LES MODIFICATIONS APPORTEES AU DOCUMENT N°4 "LES ORIENTATIONS D'AMENAGEMENTS"

B1 LA MODIFICATION ET L'EXTENSION DE L'OAP ...QUARTIER DE "LA VILLE "

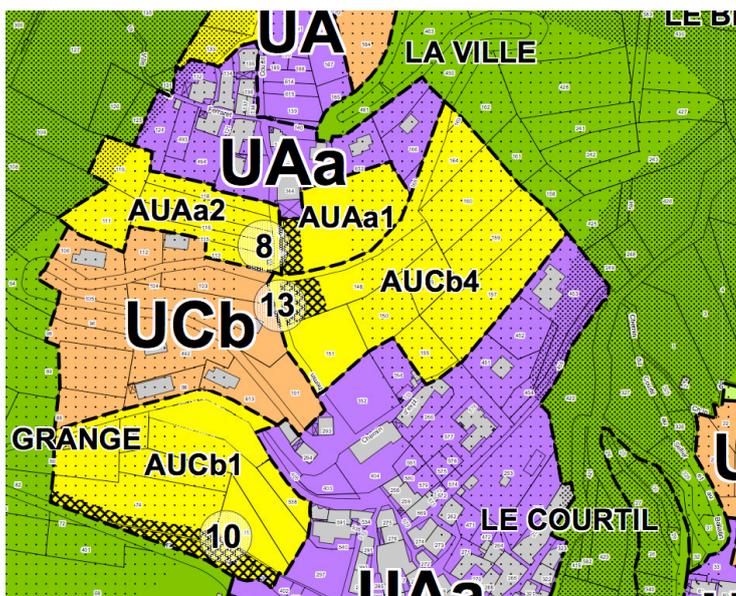
L'OAP proposée dans le dossier du PLU approuvé le 30 mai 2011, ne prenait en compte qu'une partie de la zone AUCb4 située entre le chemin de la Ville et le cimetière.

Dans un souci de cohérence et compte tenu d'un projet d'extension du cimetière, en amont de l'église, plus abouti, il est proposé de modifier et d'étendre l'OAP à l'ensemble de la zone AUCb4.

Ce plan d'ensemble ne remet pas en cause la localisation de l'accès principal à l'ensemble de ce secteur à partir de la route de la Ville

Le projet d'extension du cimetière, quant à lui, se développe préférentiellement dans la partie ouest du site, en accompagnement du chemin piétonnier existant jusqu'à la route de la Ville.

La voirie de desserte de l'ensemble de l'opération sera une voie en impasse, avec cependant une jonction piétonnière et un accès automobile individuel pour un chalet (parcelle AC155) à partir du chemin existant entre le cimetière actuel et la façade nord de l'église. Les conditions d'aménagement décrites dans l'OAP du PLU approuvé sont inchangées.....

L'OAP A MODIFIER ET A ETENDRE

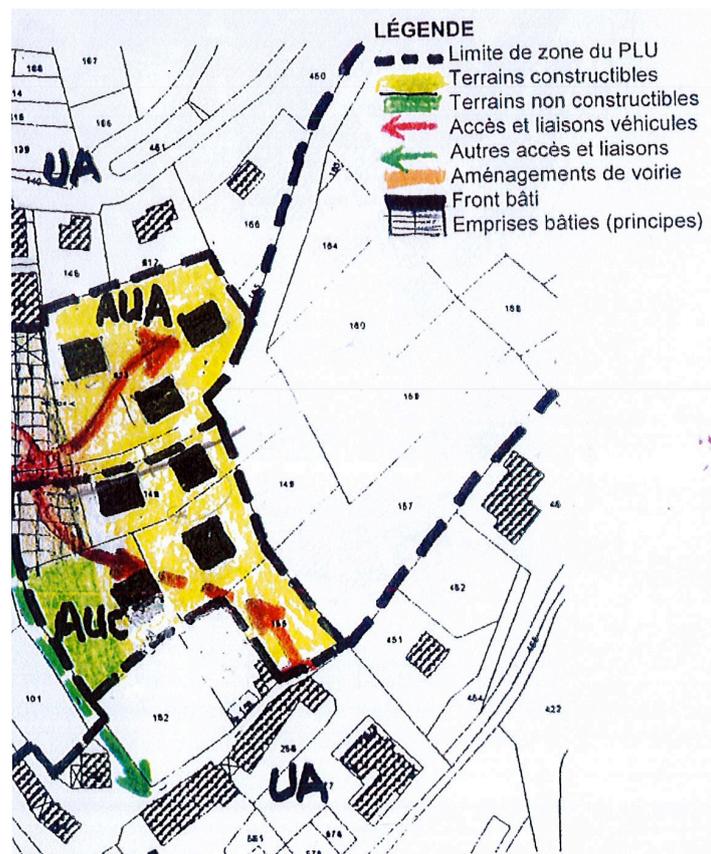
Ce secteur porté en zone AUCa1 n'avait pas été accompagné d'une OAP au PLU approuvé. La commune se propose, afin de permettre, la possibilité d'une mise en oeuvre de projet en plusieurs étapes, tout en respectant des dispositions d'ensemble (accès volumes et principes d'implantation), de créer une OAP sur le périmètre de la zone AUCa1

Il est proposé, à partir de la voie de desserte du hameau, le principe d'un seul accès aux futures constructions. celui ci est conçu pour: d'une part s'intégrer à l'ouvrage réalisé par la commune en bordure ouest de la voie (parking ,dépose ordures) D'autre part ,offrir par un retrait ,la possibilité de réaliser un ensemble de parkings publics à l'entrée du périmètre de l'OAP et du Hameau (emplacement réservé N°14)
